NOME E FUNZIONE	PALESTRA ARRAMPICATA GUAM	E22
INDIRIZZO	Via Veronese, GRASPO d'UVA

RIFERIMENTI FOTOGRAFICI

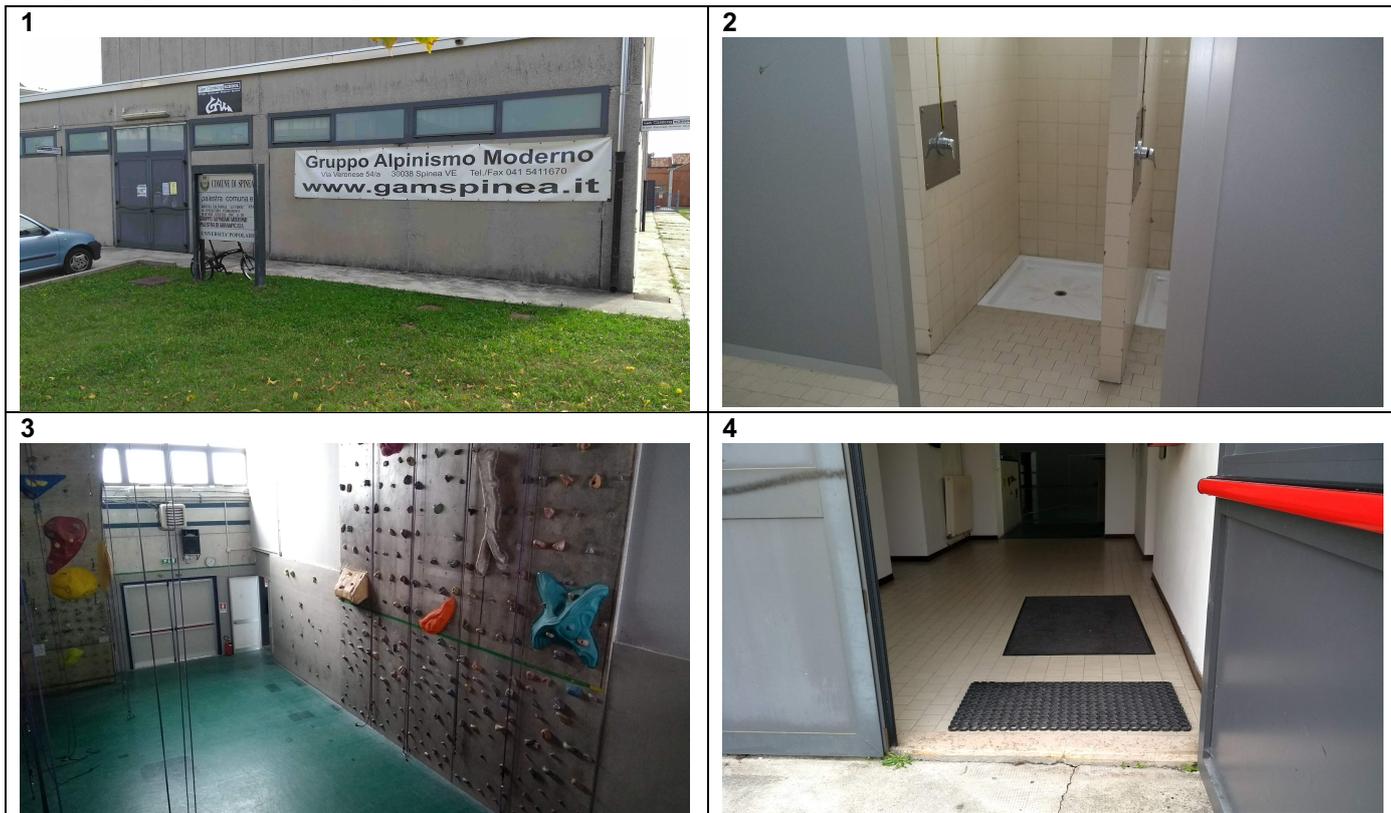
Barriera rilevata	Intervento richiesto
ACCESSO ESTERNO	Uscite di sicurezza con gradino h2,5 cm	Realizzazione scivolo o predisposizione tappeti di gomma
SERVIZIO IGIENICO	Non a norma negli spogliatoi. Docce non accessibili	-
COLLEGAMENTI VERTICALI	Palestrina p. rialzato non accessibile	-
PERCORSI INTERNI	A norma	-
CORTILE/AREE ESTERNE	A norma	-
NOTE	Sono assenti le tribune o gli spazi attrezzati per il pubblico.

COD	DESCRIZIONE (dove/intervento)	U.M.	QUANTITÀ	COSTO UNIT.	COSTO TOT
E2	Applicazione contrassegno accessibilità	n	1	€ 38,00	€ 38,00
C15	Realizzazione parcheggio riservato adiacente ingresso	n	1	€ 150,00	€ 150,00
PREV	Intervento di adeguamento del servizio igienico	n	1	€ 5.000,00	€ 5.000,00
	SOMMA				€ 5.188,00
